## 原子炉を冷やすための対策(冷やす)①

## イグナイタの信頼性向上

九州電力株式会社玄海原子力発電所の発電用原子炉設置変更許可申請が、許可の基準(原子炉等規制法第43条の3の6第1項各号に規定する許可の基準)のいずれにも適合していると認められることから、原子力規制委員会は、2017年1月18日付けで許可した。

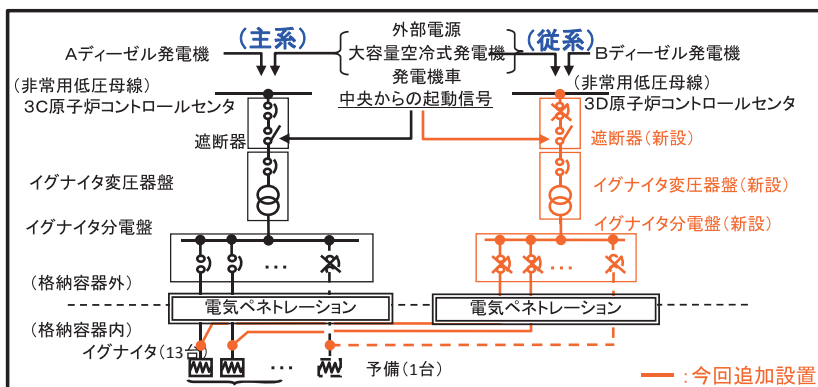
規制委員会は、申請者が、水素発生の不確かさを考慮した場合には、PARのみならずイグナイタによる水素処理に期待し、爆轟条件を下回るとしていることから、イグナイタの信頼性を向上させる対策を検討することを求めた。

当初申請者は、各イグナイタを1系統の電源系統で設計。

その後、信頼性向上対策として、  
 ● 2系統の電源系統から給電  
 ● 2系統の電源設備はそれぞれ異なる区画に設置  
 とし、互いに位置的分散を図り、独立した設計に変更。

規制委員会は、水素が格納容器頂部に成層化する可能性も考慮し、格納容器ドーム部頂部付近にもイグナイタが設置されることを確認。また、イグナイタの電源設備を多重性、位置的分散及び独立を考慮した設計としたことで、イグナイタによる水素処理がより確実に実施されると判断した。

## 局所的な水素濃度上昇による爆轟発生の可能性

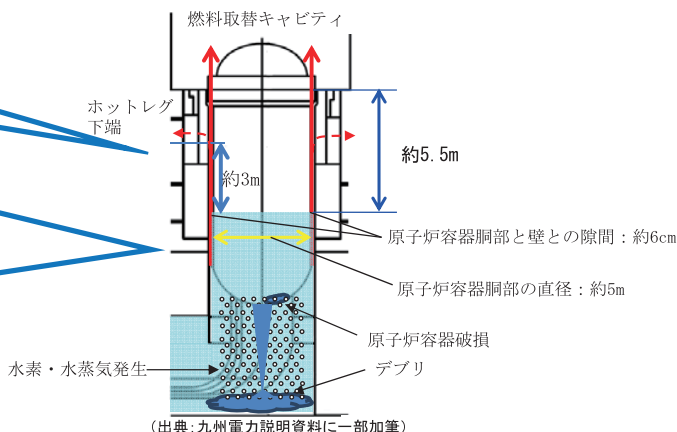
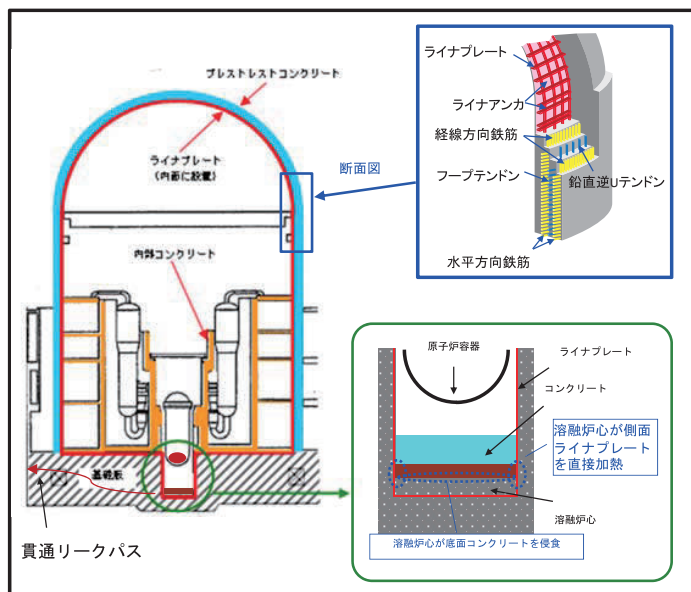
申請者は、原子炉下部キャビティ区画において、原子炉容器破損時の溶融炉心の落下に伴う水素発生により水素濃度が上昇することで一時的に爆轟領域に入るが、実機において爆轟が発生することはないとしていることから、規制委員会は、爆轟の発生メカニズムを整理するとともに、爆轟が発生しないとする根拠を明確にするよう求めた。

申請者は、爆轟が生ずる過程として、以下の2ケースを提示し、実機条件下では爆轟の発生はないと説明した。

①実機では気相部に衝撃波を与えるような強いエネルギー源はないことから、直接起爆による爆轟は発生しない。

- ②国内外における知見を踏まえ、原子炉下部キャビティ区画は、
- ・配管やダクトのような細長い形状ではないこと
  - ・片端又は両端が閉ざされていないこと
  - ・火炎が加速するための十分な助走距離がないこと
  - ・火炎の乱れを発生させるような障害物がないこと

これらにより、仮に燃焼が生じたとしても火炎が加速され爆轟に遷移する可能性はない。

規制委員会は、実機条件下における爆轟の発生メカニズムから、直接起爆による爆轟又は火炎が加速され爆轟に遷移することは考えにくく、爆轟が発生する可能性はないと判断。

### ＜建物の構造を変更したことに伴う確認結果＞

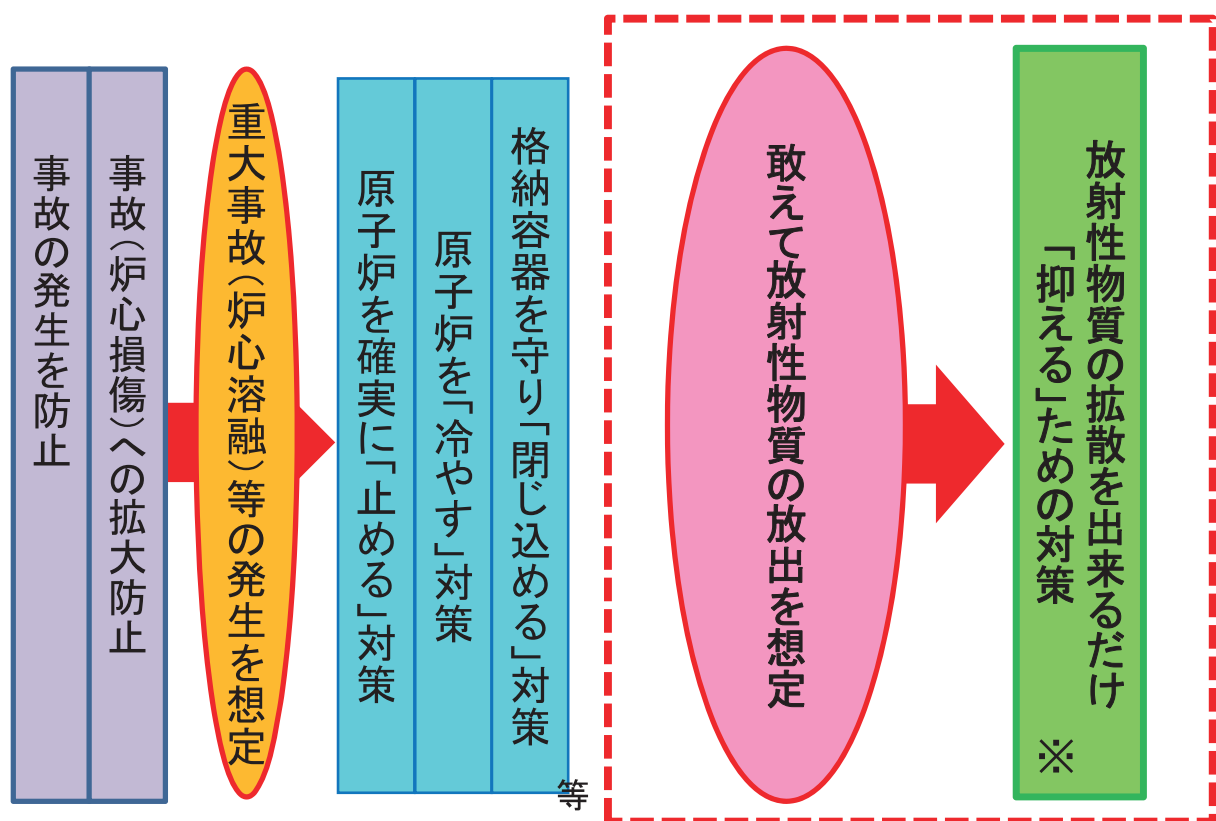
- 申請当初、代替緊急時対策所の他、免震重要棟内に新たに緊急時対策所を設置する計画。
- その後、耐震構造の建物であれば免震構造と比べて2年程度早い運用開始が可能となる等の理由から、緊急時対策所を、免震重要棟内から耐震構造の緊急時対策棟内に設置する計画に変更したいと説明。
- このため、規制委員会は、免震重要棟を設置するとした場合の具体的見通し等を示すことを求めたところ、事業者は、現段階では免震装置の設計の成立の見通しを得ることができなくなったとして免震重要棟を設置しない理由を変更。

耐震構造であっても、免震構造と同様に基準地震動に対して建屋を弾性範囲内に収めることにより、建屋の構造体全体の信頼性を確保すること、地震時の居住性についても設計上の配慮により改善を図るとの方針であることを確認。
